**AVIS RELATIF À LA PROTECTION
CONTRE LES EVENTUELS EFFETS NOCIFS ET NUISANCES
PROVOQUÉS PAR LES RAYONNEMENTS NON IONISANTS
GÉNÉRÉS PAR DES ANTENNES ÉMETTRICES STATIONNAIRES**

Commune : LIEGE - Exploitant : ORANGE

Référence exploitant : 112L1_7 / 30036L1_7 / 40036L1_7 / 50036L1_7

Rapport n° 2896 / 2023

Figure 2 : Vue en plan des installations d'antennes dans un rayon de 300 mètres autour de l'installation faisant l'objet de la demande d'avis

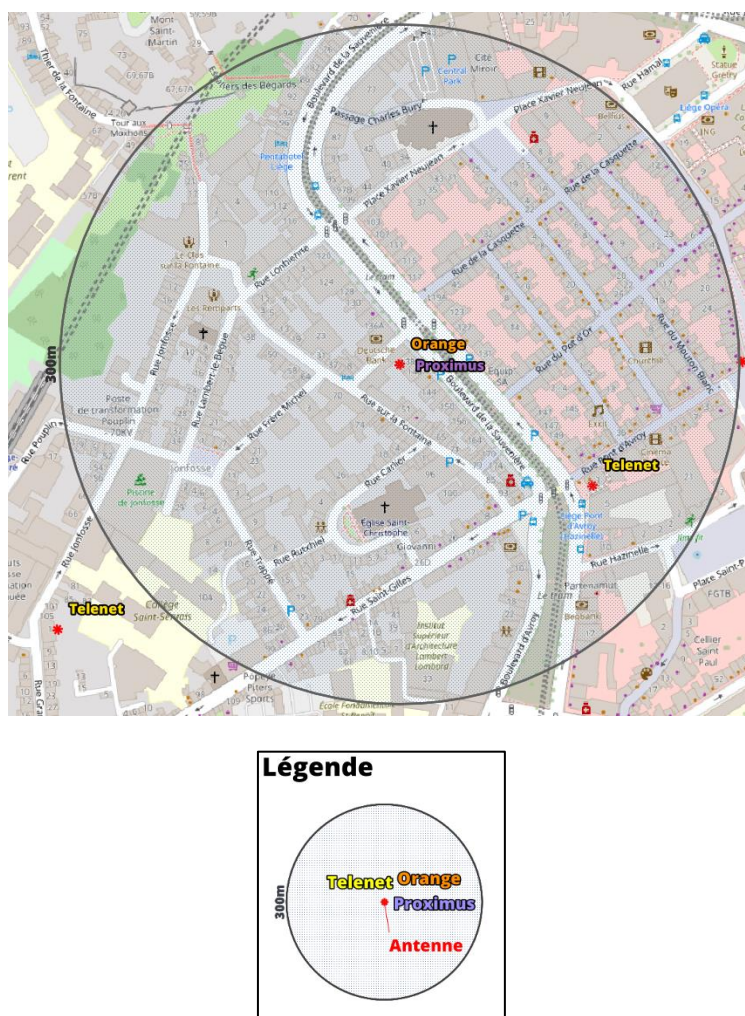
Le plan en projection verticale de la figure 2 indique la localisation des antennes actives éventuelles visées par le décret et situées dans un rayon de 300 mètres autour de l'installation référencée dans le paragraphe 2. Les données de localisation de ces antennes et les avis correspondant sont accessibles via le cadastre en ligne des antennes émettrices stationnaires⁶.

Compte tenu du nombre d'installations localisées dans la figure 2, il apparaît que l'intensité du rayonnement électromagnétique généré, dans les lieux de séjour situés à proximité de l'installation référencée dans le paragraphe 2, par l'ensemble des antennes émettrices stationnaires de l'ensemble des exploitants du même site d'antennes émettrices stationnaires respecte la limite fixée à l'article 4, § 2 du décret.
